VYSVĚTLENÍ ZADÁVACÍ DOKUMENTACE IV.

| 1.1. Název veřejné zakázky: | „OU – Stavební úpravy objektu A, Přírodovědecká fakulta, 30. dubna 22, Ostrava“ |

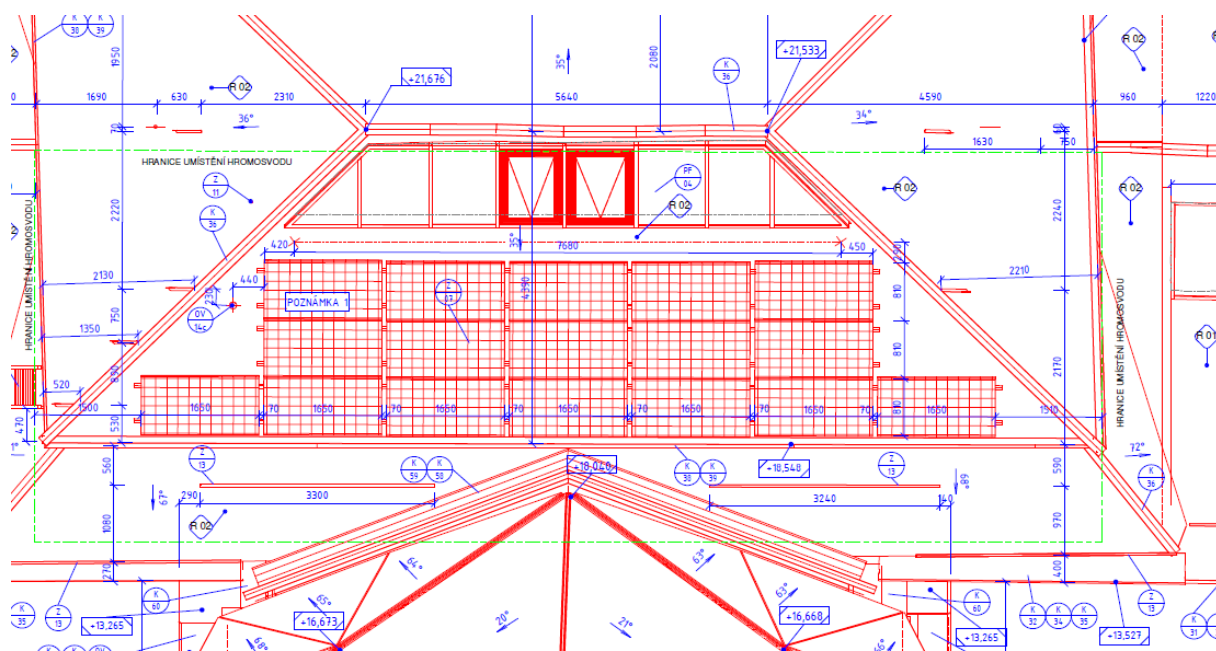
| 4 | 210358-00 | Montáž panelů FVE na střeše včetně zapojení na střeše a vyvedení do rozvaděče FVE v m.č. 4.12 | kpl | 1,00000 | | |

Vzhledem k tomu, že FVE není součástí nabídky dodavatele, nelze stanovit cenu této položky. Žádáme zadavatele, aby pro tuto položku stanovil tzv. řízenou cenu, případně aby u této položky uvedl nulové množství.

Zadavatel doplnil specifikaci (17ks, FVE panel Amerisolar AS-6M30-300W, 992x1640 mm) do popisu položky ve výkazu výměr a přikládá technický list FVE panelů.

| 4 | 210358-00 | Montáž panelů FVE na střeše včetně zapojení na střeše a vyvedení do rozvaděče FVE v m.č. 4.12(17ks, FVE panel Amerisolar AS-6M30-300W, 992x1640 mm - technickou specifikaci poskytne zadavatel výběrového řízení) | kpl | 1,00000 | | |
